# FLENSBORGARHÖFN OG ÓSEYRARSVÆÐI

OPIN HUGMYNDASAMKEPPNI UM FRAMTÍÐARSKIPULAG

**DÓMNEFNDARÁLIT**

MAÍ 2018

### MANNLÍF Í HÖFN - TILLAGA 06688

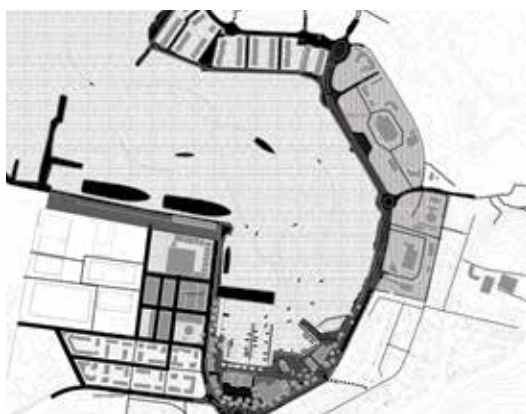
Tillagan er vel framsett og leysir nokkuð vel þau viðfangsefni sem lögð voru fyrir í keppnislýsingu, byggir á sterkri heildarsýn á mótun byggðar og skýrri skiptingu í þrjú svæði, afþreyingarhöfn, hafnarsvæði og grænt íbúðahverfi. Lagt er kapp á að skapa blandaða og gróskumikla byggð til að styrkja samlíf hafnar og bæjarsamfélagsins, jafnframt því að efla sérstöðu Hafnarfjarðar á höfuðborgarsvæðinu.

Höfundar tillögunnar eru vel meðvitaðir um að svo líf og fjör geti dafnað á höfninni þurfi að byggja blandaða byggð, svæði þar sem atvinnustarfsemi er í bland við íbúðabyggð. Hugmyndir um þéttingu byggðar eru því nokkuð áberandi í tillögunni en það styður vel við markmið Svæðisskipulags höfuðborgarsvæðisins um þéttingu byggðar á þróunarsvæðinu Borgarlínu, en stoppistöð hennar er staðsett á ákjósanlegum stað, suðlægt á svæðinu. Það er í þessum þéttingarhugmyndum vestanvert á svæðinu sem helsti styrkur tillögunnar er fallinn.

Fjölbreytilegt og lifandi búðasvæði milli Óseyrarbrautar og Hvaleyrarbrautar gefur fyrirheit um uppbyggingu vistvæns íbúðahverfis. Hverfið virkar afar sannfærandi og heildstætt, með áhugaverðum húsagerðum sem falla mjög vel að anda staðarins. Íbúðahverfið er rýmislega vel aðgreint frá öðrum svæðum við höfnina og er það mikill kostur að hverfið sé ekki staðsett norðan við Óseyrarbraut en á þessum jafri þarf þó að huga vel að hvernig byggðin mætir hafnsækinni starfssemi til norðurs. Til að mæta hafnarsvæðinu og skapa ákjósanlegri aðstæður fyrir íbúðabyggðina er mælt með léttari atvinnustarfsemi meðfram Óseyrarbraut.

Norðan íbúðabyggðarinnar er "Hafnarbyggðin" sem í mælikvarða brúar bil stærri bygginga á höfninni og minni bygginga sunnanvert á svæðinu.

Til að tengja saman bæ og höfn er lagt upp með að skapa heildstætt almenningsrými sem tengir þessa bæjarhluta saman. "Afþreyingarhöfnin" austanvert á svæðinu nær þó ekki sömu hæðum og þéttingarsvæði vestanvert. Þó matarmarkaður, miðlægt á svæðinu, standi vissulega fyrir sínu þá nær núverandi staðarandi og sérkenni ekki að setja mark sitt þegar horft er á yfirbragð svæðisins sem hefði mátt þetta meira og tengja miðbænum með skýrari hætti.

Tillagan er engu að síður vel ígrunduð, skýrt framsett og getur með þéttingarhugmyndum sínum orðið mikil lyftistöng fyrir Flensborgarhöfn og Óseyrarsvæðið.
